## Věc: DODATEČNÁ INFORMACE č.1 k VZ 65018108

Správa železniční dopravní cesty, státní organizace, se sídlem Praha 1, Nové Město, Dlážďená 1003/7, PSČ 110 00, organizační jednotka Oblastní ředitelství v Ústí nad Labem vydává dodatečnou informaci č.1 k VZ 65018108\_Oprava SZZ Děčín východ horní nádraží. Jedná se o změnu doplnění a vysvětlení zadávací dokumentace, uvedené ve Výzvě pro podání nabídky č.j. 21633/2018-SŽDC-OR UNL-NPI.

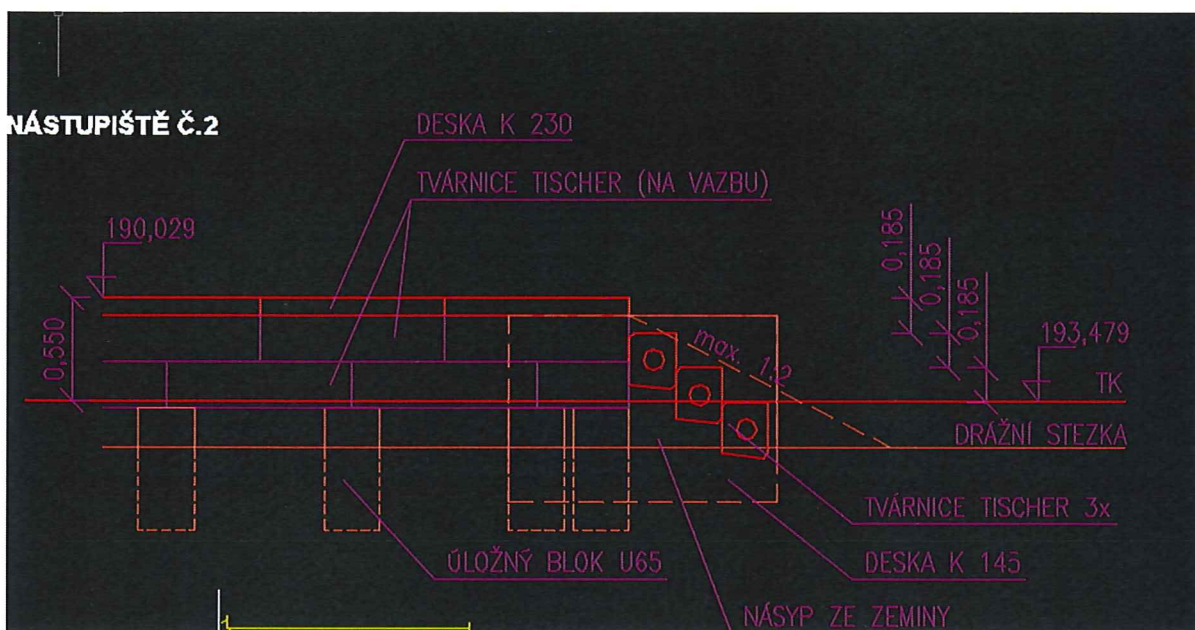
*Po prostudování technické zprávy stavebního objektu SO 04 zadávací dokumentace se domníváme, že výkaz výměr postrádá položky monolitických zídek pro rampy a zídek ze ztraceného bednění pro zábradlí. Žádáme zadavatele o posouzení a případnou opravu výkazu výměr stavby.*

Zídka ze ztraceného bednění bude v dl. celého I. nást. (60m) + 2 rampy dl. 7m. Celkem 148m ztraceného bednění.
